MSD Réponse courriers du 8 et 25 novembre 2021

Courrier du 08/11/2021 – Pour la MRAe Pays de la Loire

Courrier du 25/11/2021 – Préfet de Maine et Loire

Annexe 1 : Schéma de principe des bassins de rétention des eaux d'extinction incendie

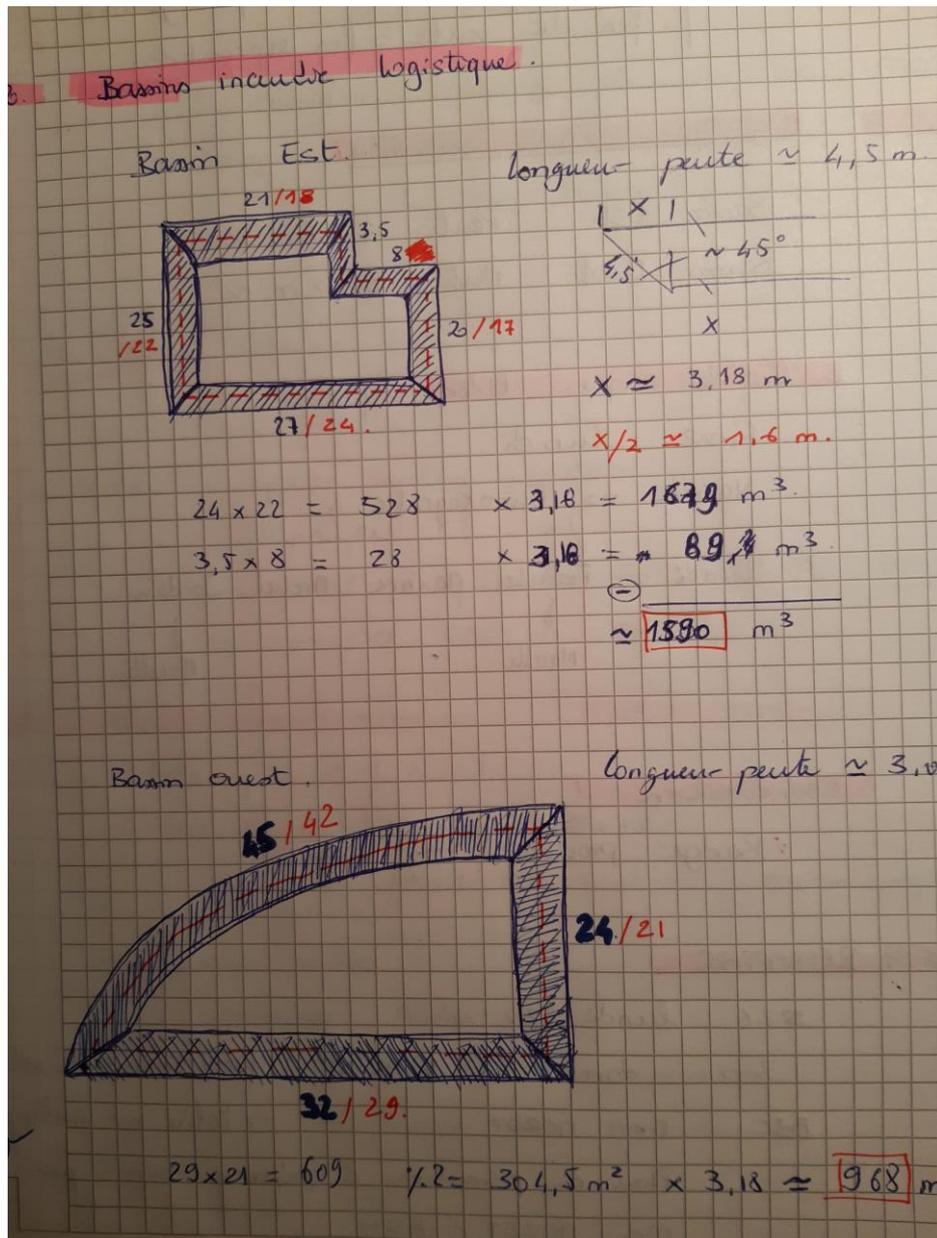
« Toutefois, aucune justification du dimensionnement et des modalités de gestion de ces bassins (qui peuvent contenir des polluants dangereux pour le milieu aquatique et surverser dans le réseau d'eaux pluviales) en fonction de l'occurrence d'éventuelles pluies importantes n'est apportée dans l'étude de dangers.

La MRAe recommande de justifier davantage le dimensionnement et les modalités de gestion des bassins de rétention en cas d'incendie, en cas de concomitance avec un épisode de pluies importantes susceptible de remplir en partie les bassins. »

Les bassins de rétention des eaux d'extinction incendie sont dimensionnés en respectant largement les calculs D9A (rétention) demandant 1 228 m³ pour 2 558 m³ disponibles. En notant que 10L/m² sont incorporés dans ce calcul de dimensionnement du besoin.

Le bassin Est présente un périmètre de 104,5 m pour une pente d'environ 45° et une profondeur de 3,18 m. Après calcul (voir schéma de principe en annexe 1), on obtient bien 1 590 m³. De même pour le bassin Ouest qui a disposé d'un périmètre de 101 m pour une pente d'environ 45° et une profondeur de 3,18 m. Après calcul, on obtient bien 968 m³. Les deux bassins disposent de 2 558 m³ au total, disponibles pour la rétention des eaux d'extinction.
